Subject:Processo de AIA n.º 3952Central Solar de Paredes VelhasAnálise da conformidade do EIA - Nº S035582-202606-DAIA.DAP #PROC: (646224) DAIA.DAPP.00077.2026#

Assunto: Processo de AIA n.º 3952
Central Solar de Paredes Velhas
Análise da conformidade do EIA

“Central Solar de Paredes Velhas”

Análise da Conformidade do EIA

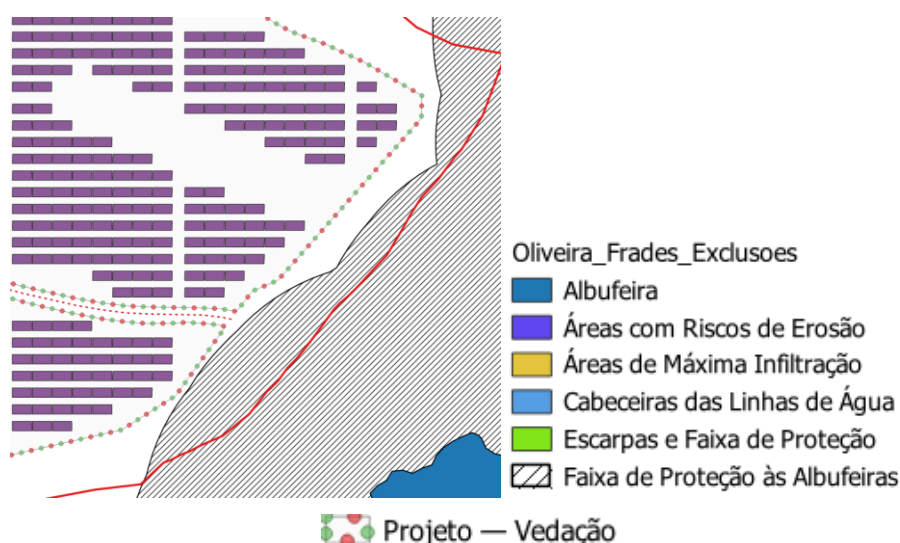
Verifica-se que, no RS não há qualquer informação cartográfica sobre a presença de afloramentos rochosos nas áreas de implantação da CSF nem nas áreas de implantação dos 42 apoios da linha elétrica.

Na Figura 6.26 do RS é apresentado um extrato (e não estrato com erradamente consta) à escala 1:1 000 000. O Quadro 6.22 está descontextualizado e mistura definições. A descrição dos diferentes tipos petrográficos e mineralógicos refletem a ausência de reconhecimentos de campo nas áreas interessadas ao projeto. Adicionalmente, as referências à Formação de Rosmaninhal e Formação de Santa Justa não têm cabimento atenta a área de estudo. As unidades metamórficas mais próximas da área do projeto correspondem a migmatitos (metatexitos) e a micaxistos.

A avaliação dos impactes gerados pelo projeto nas características geológicas e geomorfológica, não detalham com suficiente pormenor os impactes e a sua extensão sobre os eventuais desmantelamentos dos afloramentos rochosos na área de implantação dos painéis solares e em eventuais afloramentos no corredor da linha elétrica.

A área interessada à implantação da CSF é dominada por granitos de duas micas, de granularidade média e média a grosseira, não porfíroides, com afloramentos de dimensões variáveis. Este grupo de granitos peraluminosos, deformados, ocorrem associados a rochas metamórficas de médio e alto grau.

Ao longo do traçado proposto para a linha elétrica, para além de granitos de duas micas não porfíroides, ocorrem fácies do grupo de granitos biotíticos-moscovíticos (Bt-Ms variáveis), com diferenças notórias no grau de porfíroidismo, que também, nalguns casos, constituem afloramentos rochosos com significativa exposição. Esta circunstância deve ser tida em consideração na definição da cartografia dos afloramentos rochosos na área da CSF e no corredor da linha elétrica.

Atento o exposto, considera-se que descrição da área de estudo deve ser informada com cartografia com a delimitação dos afloramentos rochosos na área de implantação da CSF, com imagens dos locais das fundações dos 42 apoios da linha elétrica, devidamente numerados e com a indicação dos locais de construção dos quatro maciços independentes, bem como com a descrição da litologia onde se implantarão cada um dos apoios.
